## Notification de sécurité produit

### Système Philips Azurion R2.0.x.

Changement accidentel du paramètre Patient Type (Type de patient) au début de l'examen

Mars 2022

Figure 3 : Modification manuelle du paramètre Patient Type (Type de patient)

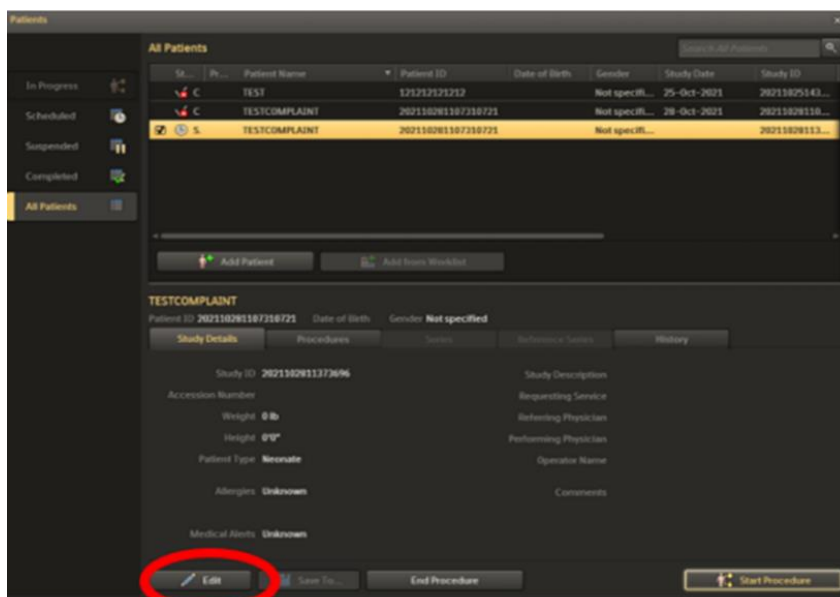
- Après avoir appuyé sur "Start Procedure" (Démarrer la procédure), modifiez toujours les "Study Details" (Détails de l'examen) et le paramètre Patient Type (Type de patient) avant de commencer l'examen (Figure 3).

Ce problème sera résolu par une mise à jour logicielle, laquelle sera disponible d'ici la fin du mois de février 2022. Vous serez contacté par votre ingénieur commercial Philips afin de planifier la mise à jour logicielle de votre système.
